710 - INSP
ISO/IEC 17020
Origineel verslag

Controlebezoek - Periodiek [Hfst 6.5]

Verslagnummer:
21/21082026/62381/73863/1

Inspectie adres: Bijenhofstraat 3 bus 001, 2100
Antwerpen (België)
Type: Controlebezoek - Periodiek [Hfst 6.5]

image Bord 3

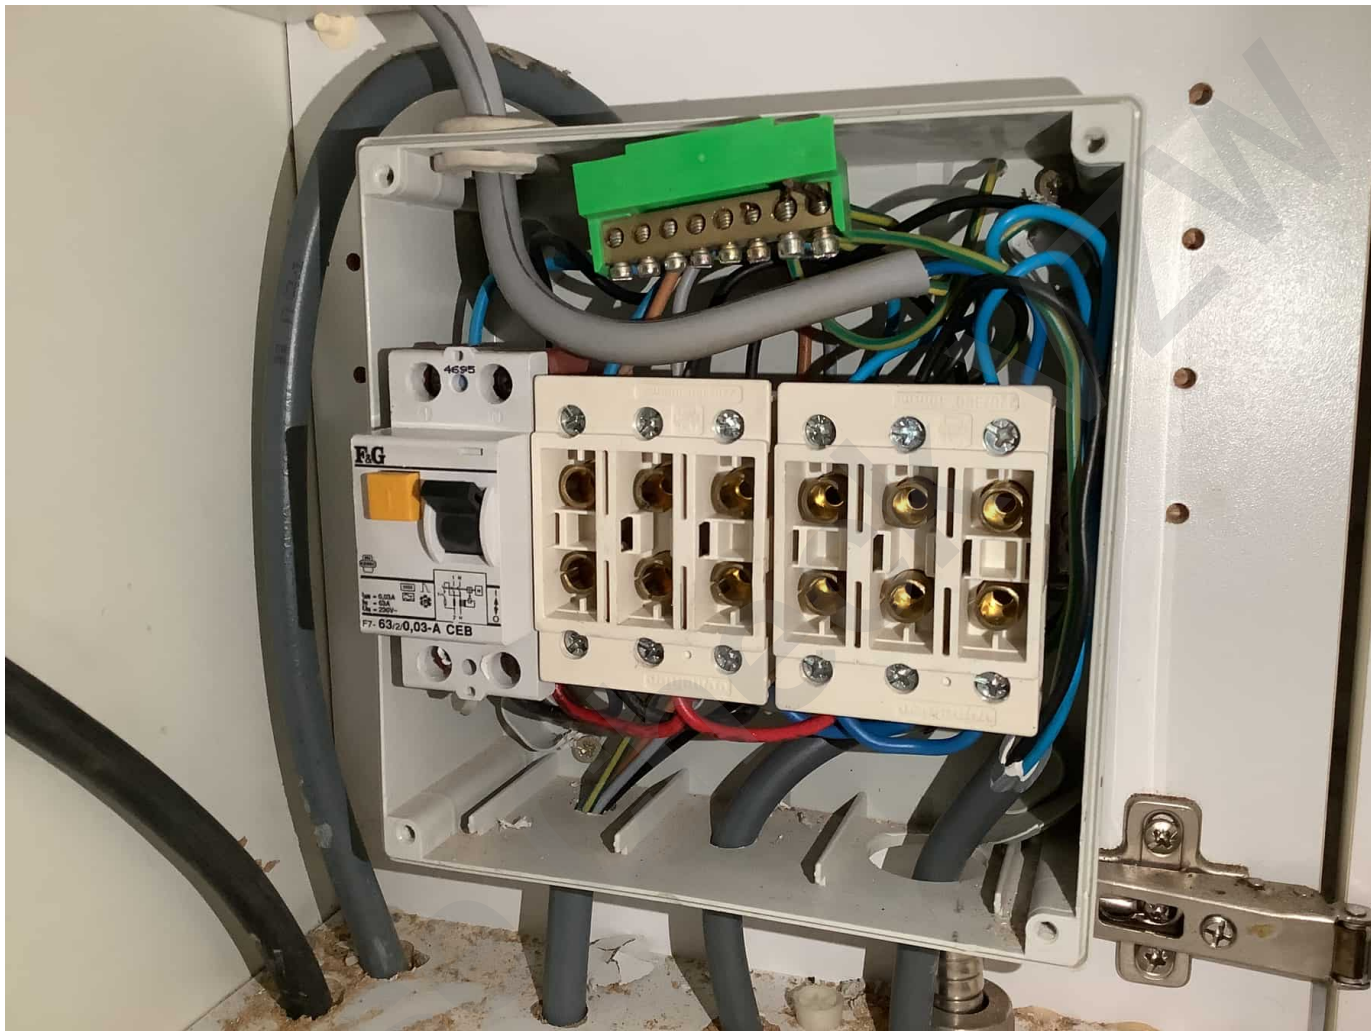
- De sectiegrootte van de overbruggingen in de borden is niet aangepast aan de grootte van de beveiliging tegen overstromen. - oAfd 4.4.1.5
- De houders van de penautomaten zijn niet uitgerust met een kaliberstuk. - oAfd 5.3.5.5.a
- De sectie van de geleiders is niet conform. - oAfd 4.4.1.5; oAfd 5.2.1.2; Afd 8.2.1; Afd 8.2.2
- De sectie van de geleiders die stopcontacten voeden alsook de gemengde kringen is niet ten minste 2,5mm². - oAfd 5.2.1.2.; oAfd 5.3.5.2.b
